**EVALUACIÓN DE PROYECTOS**

**AEE 17-1-243 Carga 2000 KVA (1275 KVA existentes)**  
Mirador Las Casas  
Ave. Eduardo Conde Final  
FID 15125229  
OGPe 2020-324211-SRI-036246  
**ALIMENTADOR**  
**COORDENADAS 241431.45, 266723.99**  
**WR 5686508**

MIRADOR LAS CASAS  
AVE. EDUARDO CONDE FINAL  
FID: 15125229

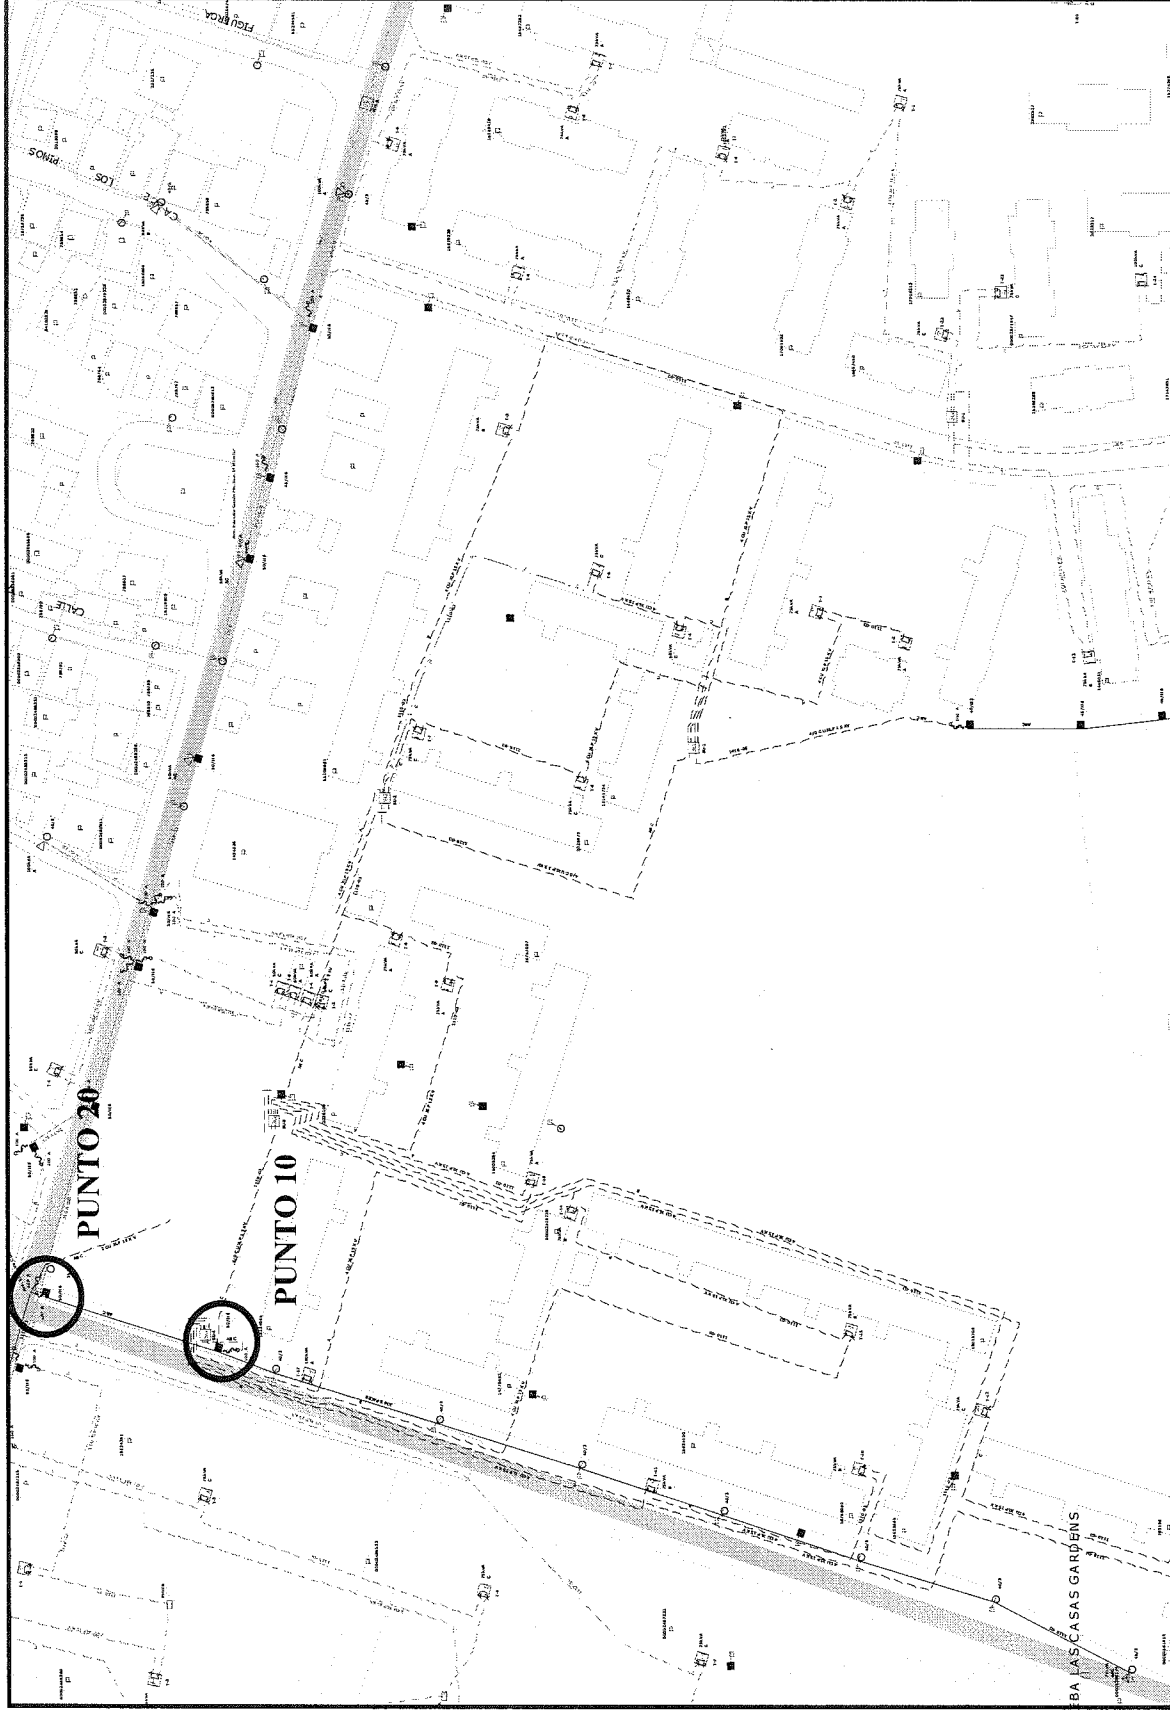
1. En este sector existen líneas eléctricas trifásicas aéreas a un voltaje de 13.2 KV y 4.16 KV, 4 conductores, calibre núm. 556 ACSR y 336 Spacer.
2. El voltaje de alimentación de su proyecto será a 13.2 KV.
3. El proyecto se conectará al punto 10 indicado en croquis. Coordinar punto exacto, detalles y costos de conexión con el Superintendente de Ingeniería de Distribución de San Juan.
4. Para servir este proyecto, la AEE extenderá alimentador aéreo trifásica a 13.2KV desde el punto 20 hasta el punto 10 por una distancia aproximada de 160 pies, con cargos al dueño. Coordinar detalles y costos de estos trabajos con el Superintendente de Ingeniería de Distribución de San Juan.

5. Este proyecto está afectado por líneas eléctricas. Cualquier trabajo de reubicación de líneas eléctricas energizadas será realizado por la AEE, con cargos al dueño y deberá coordinarse con el Superintendente de Ingeniería de Distribución de San Juan. Además, se prohíbe la realización de cualquier tipo de trabajo en las franjas de servidumbre de paso eléctricas sin la autorización escrita de la AEE. La AEE no aprobará la conexión de proyectos con condiciones de invasión de servidumbre o que no cumplan con los despejos de seguridad requeridos.

8. El dueño será responsable de extender el alimentador primario soterrado requerido desde el punto de conexión hasta el proyecto y de asegurarse de que el diseño propuesto cumple con el Comunicado Técnico 12-01.
